**Avis délibéré de l’Autorité environnementale
sur la déviation de la RN 21
au droit de la commune d’Adé (65)**

n°Ae : 2025-063

Avis délibéré n° 2025-063 adopté lors de la séance du 10 juillet 2025

Figure 5 : ouvrage du Montané (source : dossier)

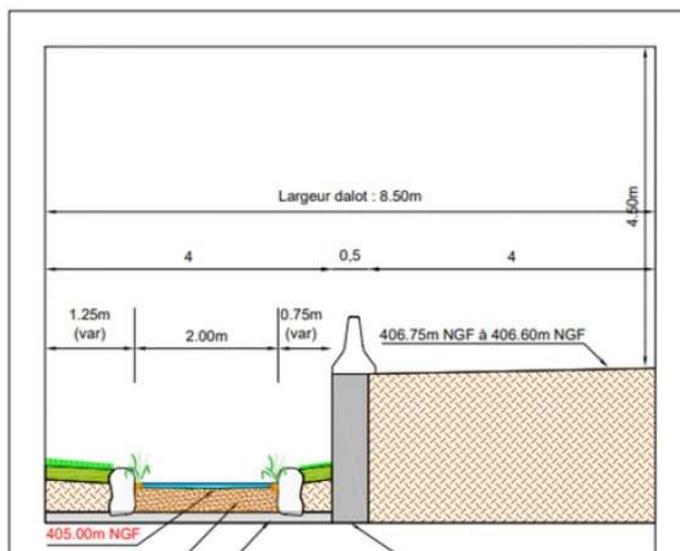
Le dossier précise que l'ensemble des ouvrages a été calibré pour les événements de fréquence centennale. Cependant, le lit mineur n'a pas été reconstitué dans l'ouvrage OH 27 : l'ouvrage aval sous la voie ferrée étant sous-dimensionné, l'OH27 est lui-même sous-dimensionné pour écrêter la crue en amont de la RN 21. Il est doublé d'une seconde canalisation qui monte en charge à Q2. Cette solution évite une surcote de 0,33 m au niveau de la voie ferrée en cas de crue du fait de la perte de volume d'expansion de crue induite par l'opération.

Figure 6 : localisation des sites de compensation (source : dossier).

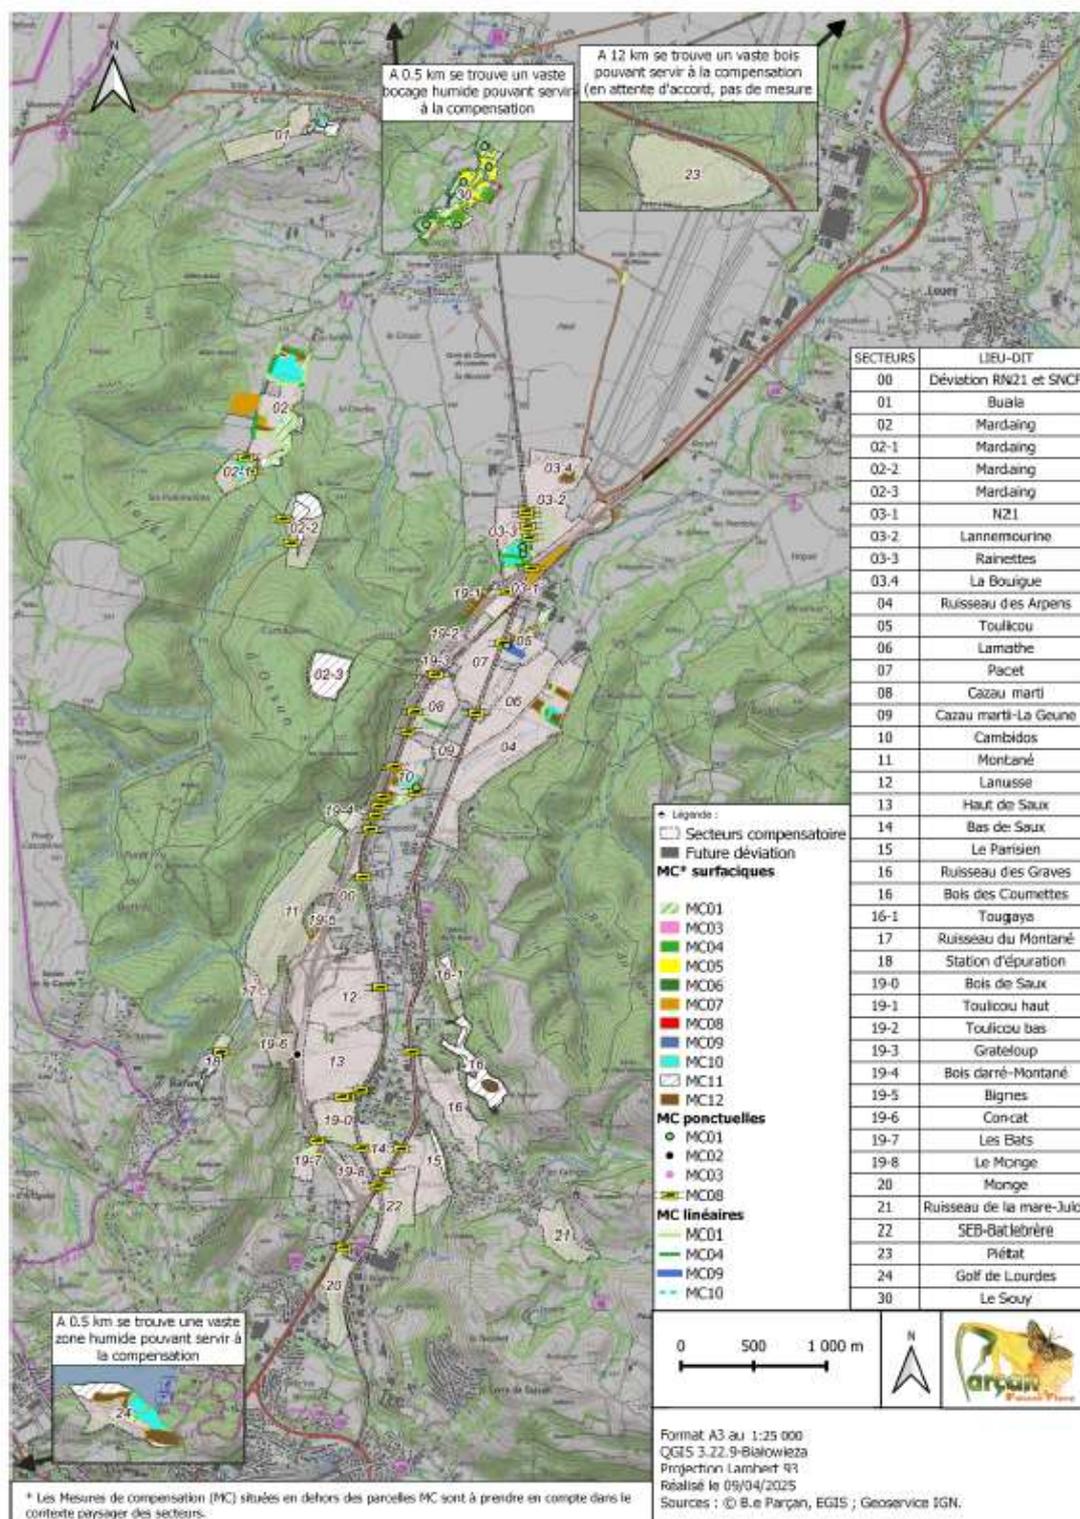
secteurs (Figure 6). Elles sont spatialement très fragmentées et réparties sur plusieurs secteurs avec une connectivité et un gain écologique (sur des parcelles jugées déjà en bon état écologique) restant à démontrer. Il manque aussi la démonstration de leur articulation avec les mesures compensatoires présentes sur le territoire²⁶ qui ne sont ni localisées ni même simplement évoquées. Un bilan de ces mesures est nécessaire pour être mobilisé en retour d'expériences. Les mesures de compensation relatives au projet routier devront être complémentaires et non concurrentes de celles prévues par l'Afafe. La stratégie d'évitement-réduction-compensation développée dans l'opération couvre une grande diversité de groupes faunistiques, mais elle présente des insuffisances ciblées selon les cortèges concernés :
